Bundes-Immissionsschutz-Verordnung (BImSchV) – Ableitbedingungen bei festen Brennstoffen

607/21

Erste Verordnung zur Änderung der Verordnung über kleine und
mittlere Feuerungsanlagen

Bundesrat hat am 17.09.2021 dieser Änderung
zugestimmt, Veröffentlichung vom 18.10.21

Ableitbedingungen für Abgase

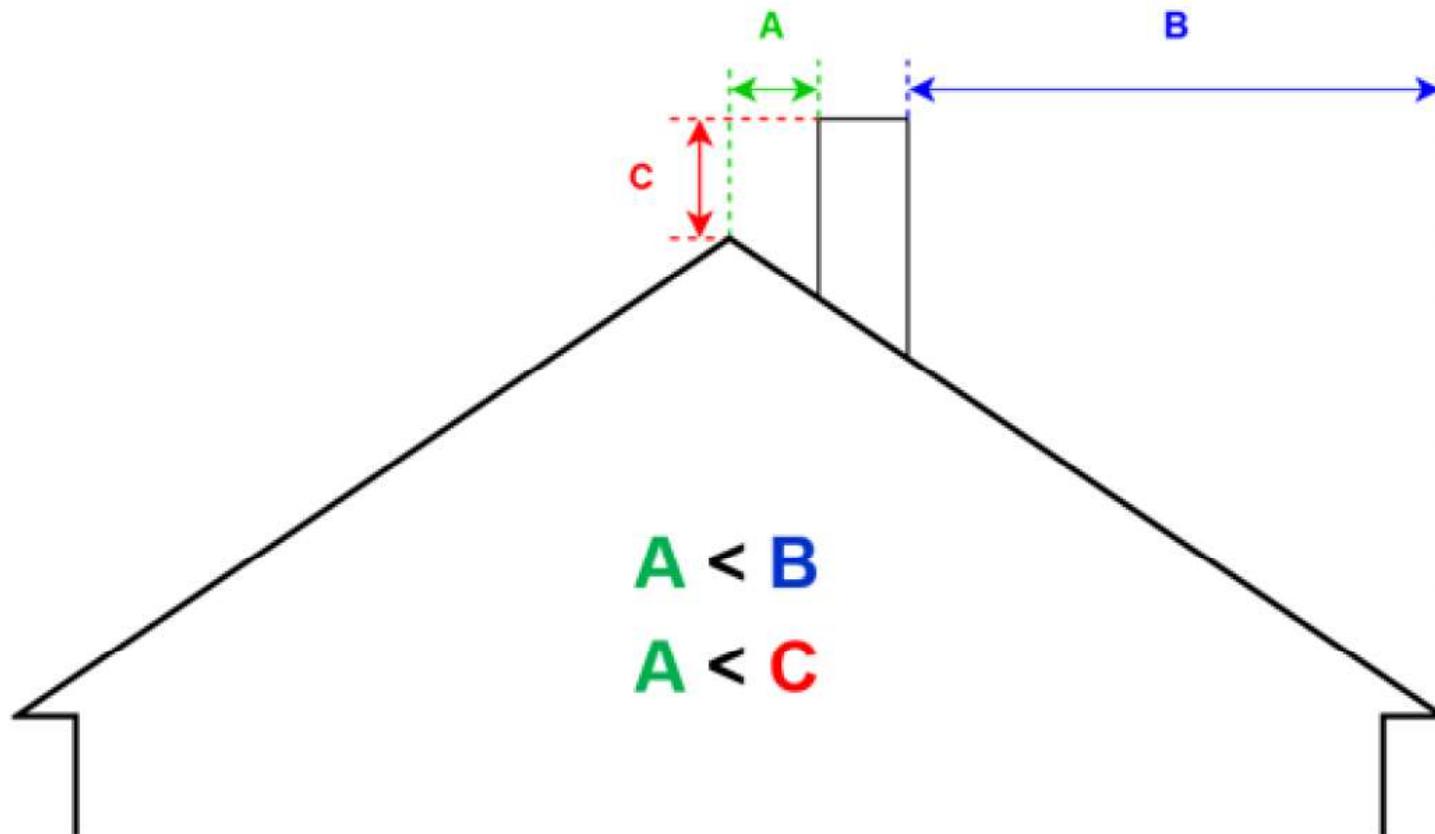
(1) Bei einer Feuerungsanlage für feste Brennstoffe, die nach dem ... [einsetzen: Datum des Tages vor dem Tag des Inkrafttretens nach Artikel 2 dieser Verordnung] errichtet wird, ist der Schornstein so auszuführen, dass die Austrittsöffnung des Schornsteins

1. firstnah angeordnet ist und
2. den First um mindestens 40 Zentimeter überragt.

Firstnah angeordnet ist die Austrittsöffnung eines Schornsteins, wenn

1. ihr horizontaler Abstand vom First kleiner ist als ihr horizontaler Abstand von der Traufe und
2. ihr vertikaler Abstand vom First größer ist als ihr horizontaler Abstand vom First.

Satteldach – Bestimmung von H_1 und H_2

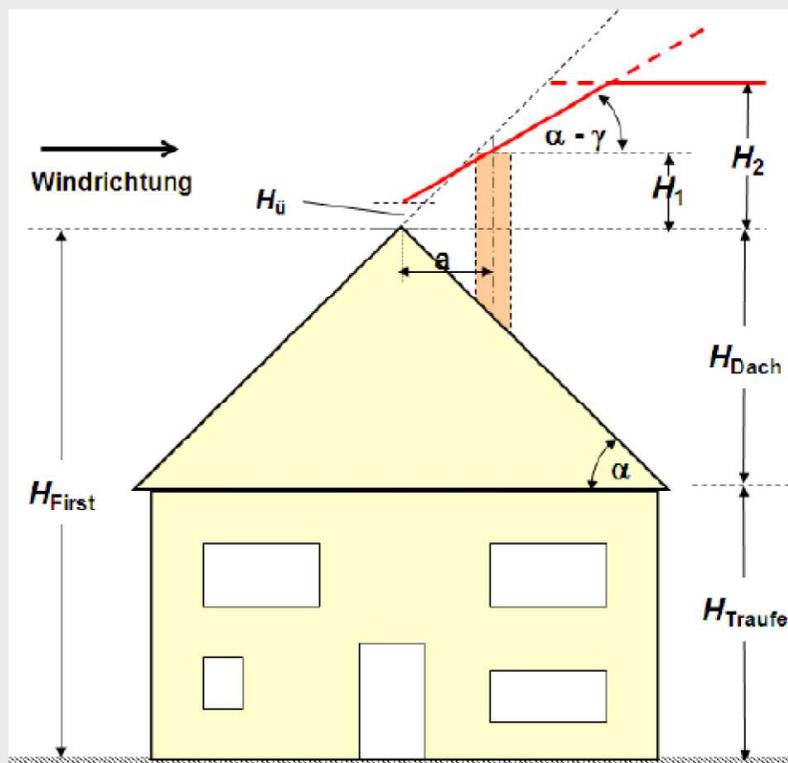
$$H_1 = a \cdot \tan(\alpha - \gamma) + H_{\ddot{u}}$$

$$H_2 = f \cdot H_{\text{Dach}}$$

$$H_{\text{Dach}} = H_{\text{First}} - H_{\text{Taufe}}$$

Dachneigung α in Grad	Korrektur γ in Grad	Faktor f
bis 20	0	0.85
30	0	0.70
45	10	0.50
60	20	0.45

Relativ ungestörte Abströmung ist gewährleistet, wenn der Schornstein so hoch ist wie die kleinere Höhe von H_1 und H_2 und sonst keine Störungen zu beachten sind !

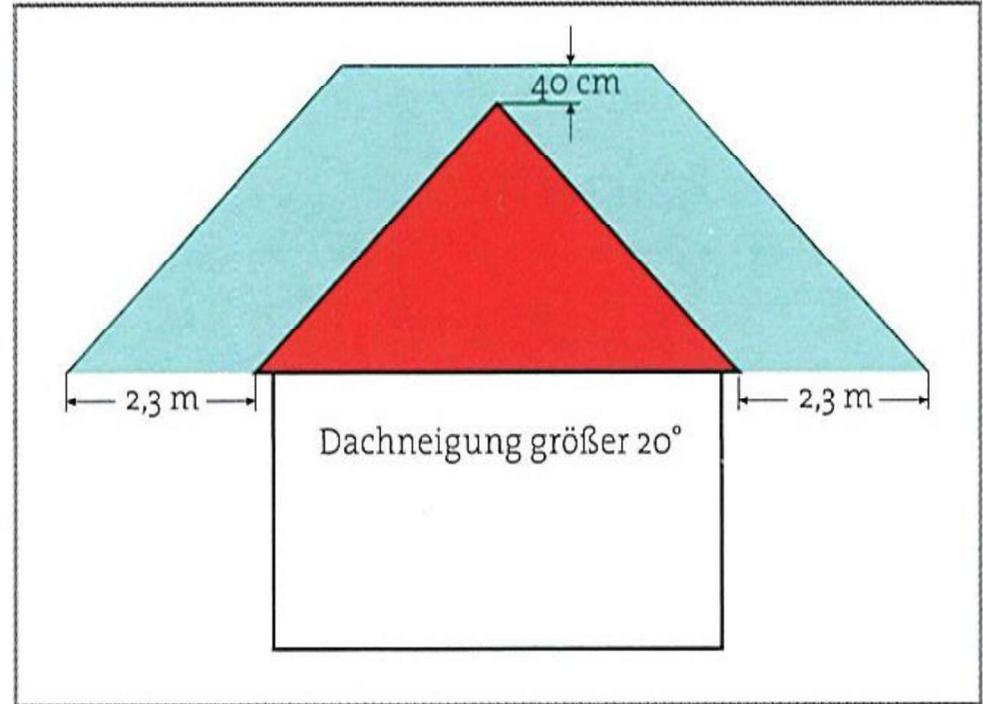
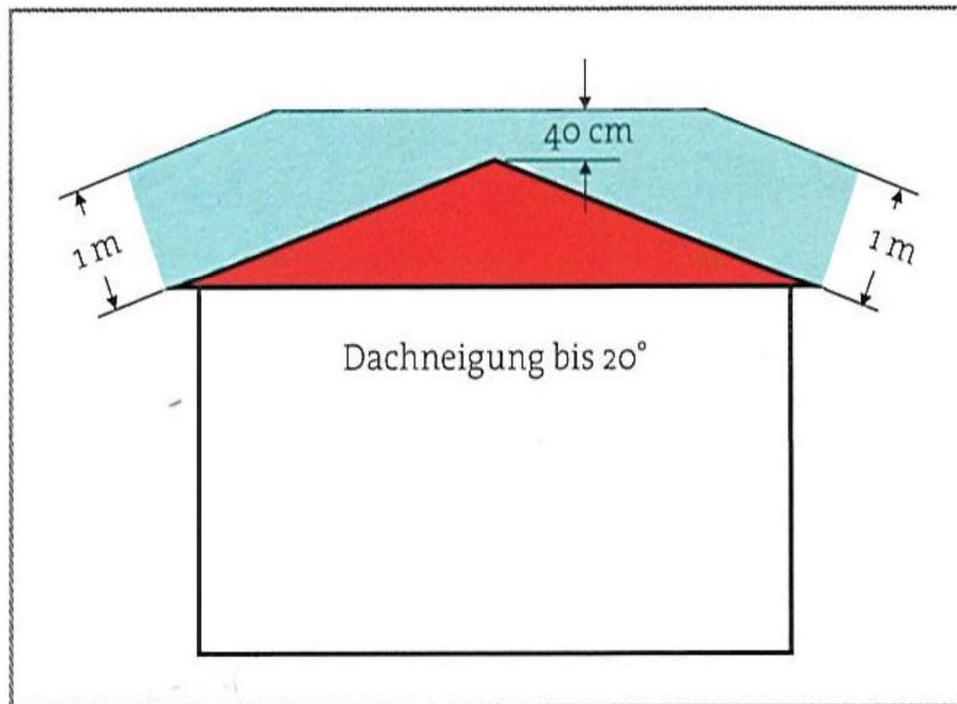
Zugrundelegung einer Dachneigung von 20 Grad zu berechnen ist. Von den Anforderungen nach den Sätzen 1 bis 3 darf nur abgewichen werden, wenn die Höhe der Austrittsöffnung für das Einzelgebäude nach Abschnitt 6.2.1 der Richtlinie VDI 3781 Blatt 4 (Ausgabe Juli 2017) bestimmt worden ist. Der Schornstein ist so auszuführen, dass die Austrittsöffnung des Schornsteins bei einer Gesamtwärmeleistung der Feuerungsanlage

1. bis 50 Kilowatt in einem Umkreis von 15 Metern die Oberkanten der Lüftungsöffnungen, Fenster und Türen um mindestens 1 Meter überragt,
2. von mehr als 50 bis 100 Kilowatt in einem Umkreis von 17 Metern die Oberkanten der Lüftungsöffnungen, Fenster und Türen um mindestens 2 Meter überragt,
3. von mehr als 100 bis 150 Kilowatt in einem Umkreis von 19 Metern die Oberkanten der Lüftungsöffnungen, Fenster und Türen um mindestens 3 Meter überragt,
4. von mehr als 150 bis 200 Kilowatt in einem Umkreis von 21 Metern die Oberkanten der Lüftungsöffnungen, Fenster und Türen um mindestens 3 Meter überragt oder
5. von mehr als 200 Kilowatt die Oberkanten der Lüftungsöffnungen, Fenster und Türen in demjenigen Umkreis um diejenigen Mindesthöhen überragt, die in Tabelle 3 auf Seite 32 der Richtlinie VDI 3781 Blatt 4 (Ausgabe Juli 2017) vorgegeben sind.
